◇ 改善箇所説明図 ◇

【対象部位詳細】

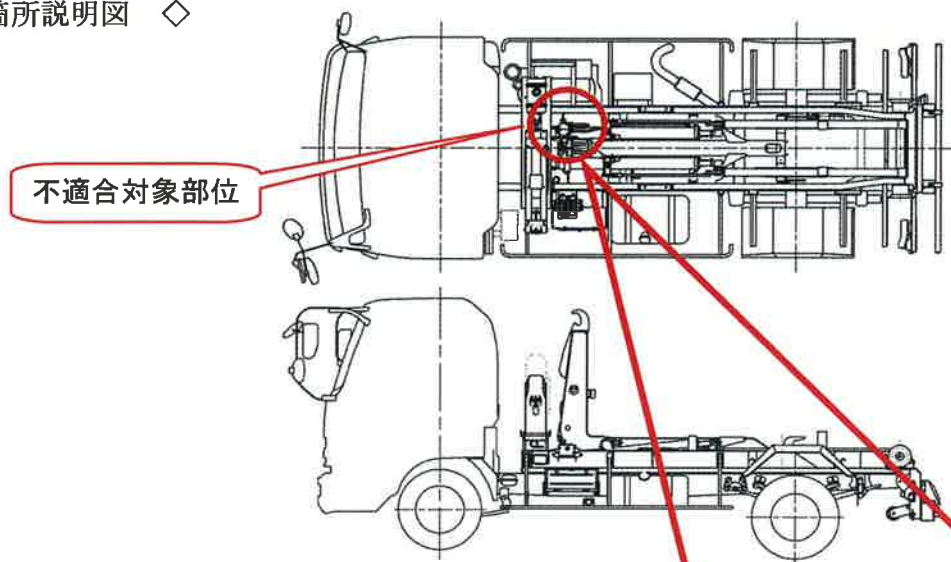
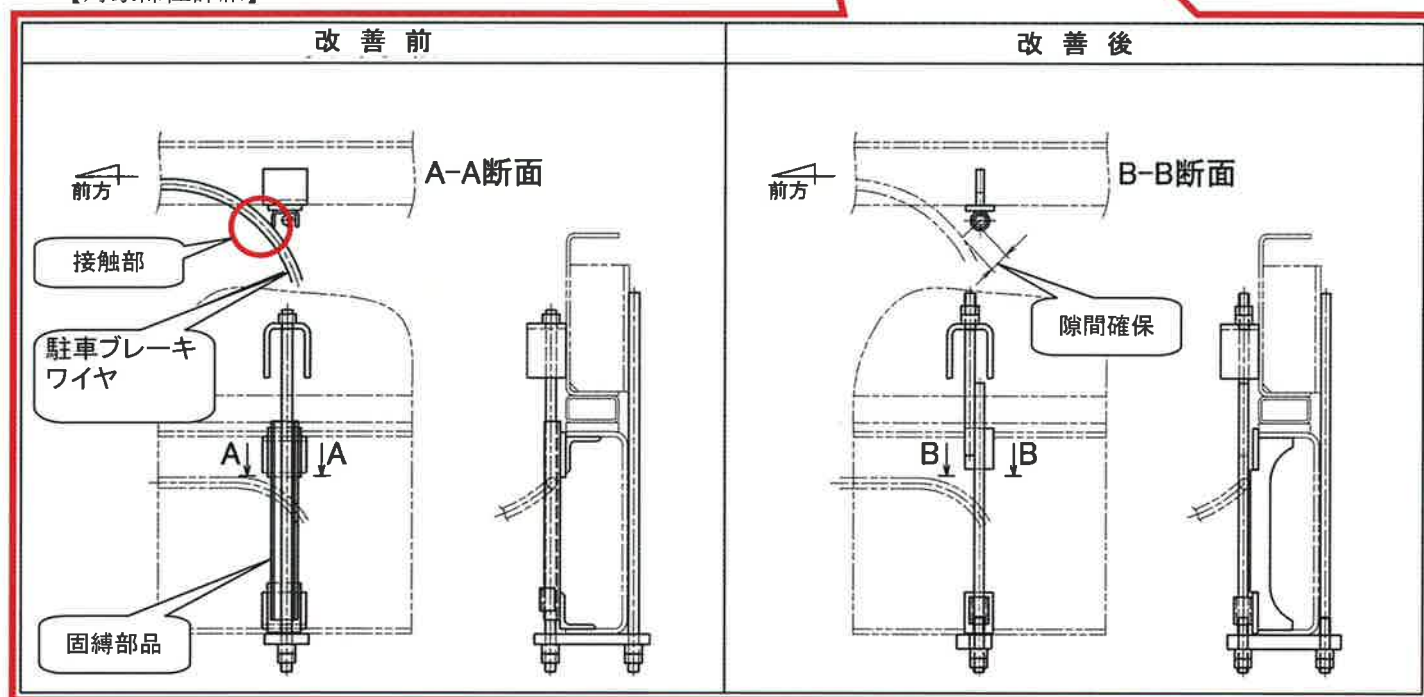
＜改善前＞ 駐車ブレーキワイヤと固縛部品が接触するケースが発生。

センタブレーキ式駐車ブレーキ仕様の脱着装置付コンテナ専用車において、脱着装置を車体フレームに固定するために使用する固縛部品（フレーム潰れ防止材）と駐車ブレーキワイヤの間隔が不適切なものがある。そのため、そのままの状態で使用を続けると、固縛部品と駐車ブレーキワイヤが接触することで駐車ブレーキワイヤが損傷し、最悪の場合、駐車ブレーキワイヤが切れるとともに、駐車ブレーキが利かなくなるおそれがある。

＜改善後＞ 固縛部品を対策品と交換し、固縛部品と駐車ブレーキワイヤの間隔を確保する。

全車両、固縛部品を対策品と交換し、固縛部品と駐車ブレーキワイヤの間隔を確保する。
また、駐車ブレーキワイヤを点検し、損傷のあるものは新品と交換する。
